改善箇所説明図

基準不適合発生箇所

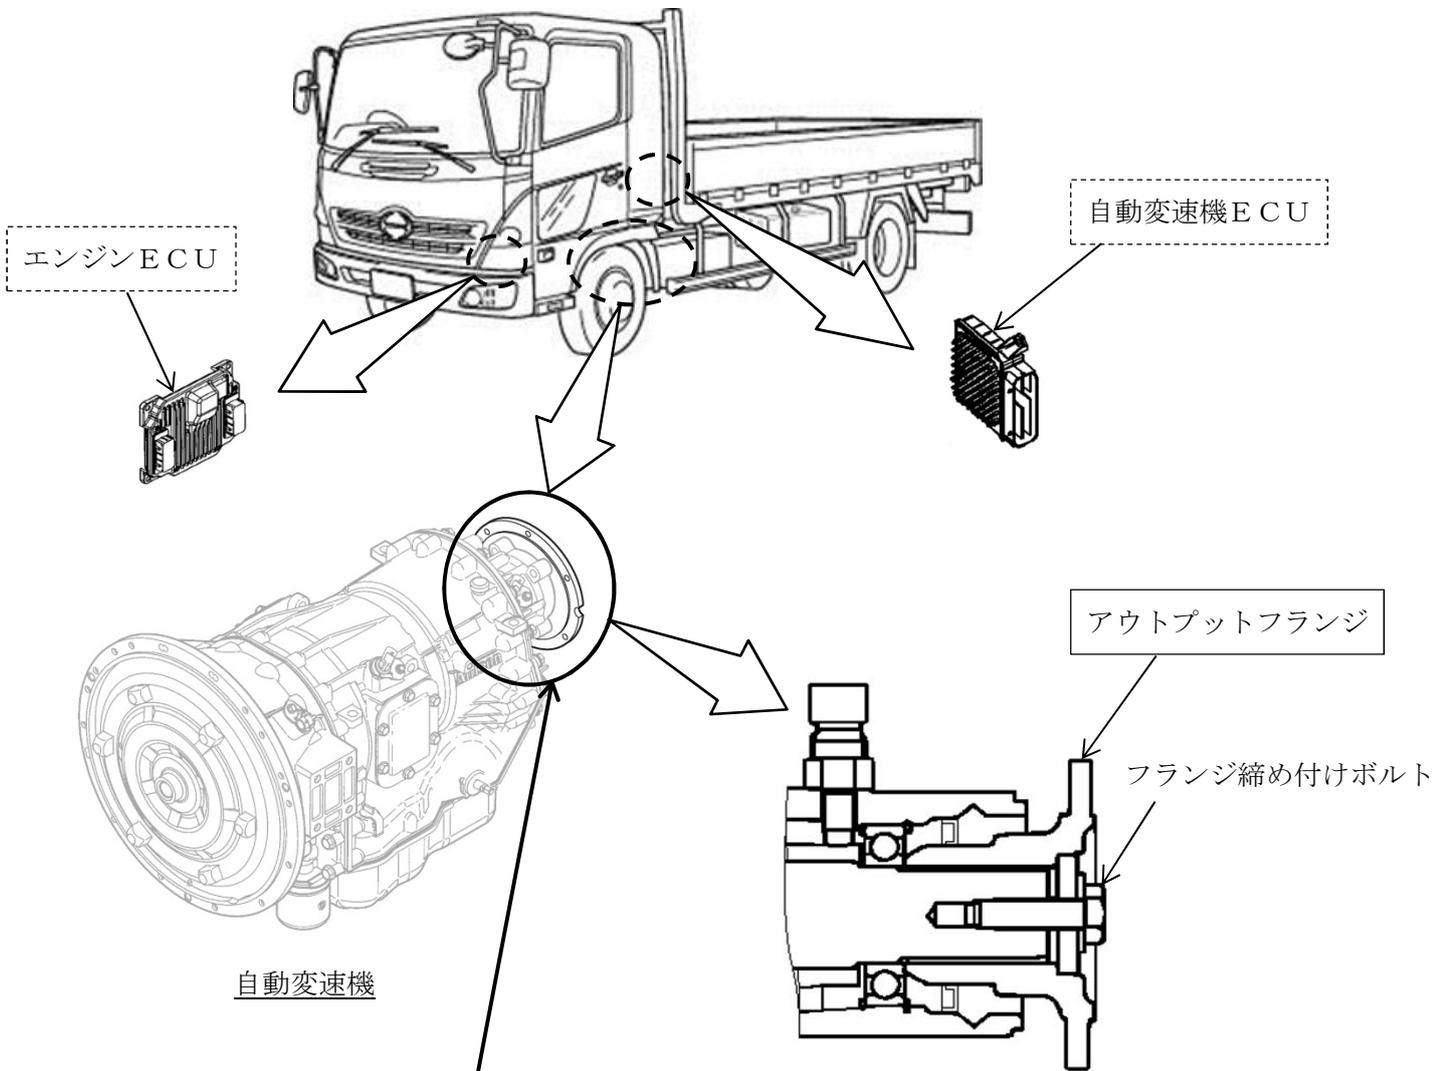
中型トラックの自動変速機において、アウトプットフランジの端面の硬度が不足しているため、走行時のエンジン共振によりフランジ端面が摩耗し、フランジ締め付けボルトが緩むことがある。そのため、自動変速機から異音やオイル漏れが発生し、最悪の場合、当該ボルトが折損してプロペラシャフトが脱落し、走行できなくなるおそれがある。

全車両、アウトプットフランジを対策品に交換するとともに、当該ボルトを適正トルクで締め付ける。併せて、一部の車両にあっては、エンジン制御プログラムまたは、エンジン制御、自動変速機制御プログラムを変更する。

識別：改善済車両にはネームプレートに黄色ペイントを塗布する。
